Formular de evaluare a condițiilor de accesibilitate a clădirilor publice

Categorii	Indicatori	Date colectate
Localitate, raion:	Falesti (Falesti)	
Adresa, strada, nr.:	-	
Instituția:	Judecătoria Fălești	
Tipul instituției:	Instanțe judecatorești	
Latitudinea:	47.572202 ,	
Longitudinea:	27.711563

Fig. V.23. – Exemplu de conformare a suprafețelor vitrate în cadrul foi de ușă și realizarea contrastului vizual

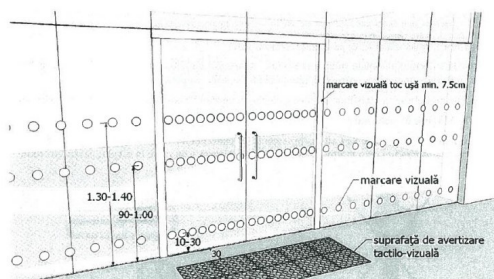
Categorii	Indicatori	Date colectate
	Prag ușă de intrare:	Un prag cu înălțimea: 2 cm Standard: pragul trebuie să fie de maxim 2 cm
	Uși în interior:	Lățimea: 90 cm
	Ușile de la intrare și din interiorul clădirii sunt dotate/marcate corespunzător cu semne contrastante:	Nu Standard: este o diferență de culoare contrastantă (culori închise / culori deschise) între perete și podea
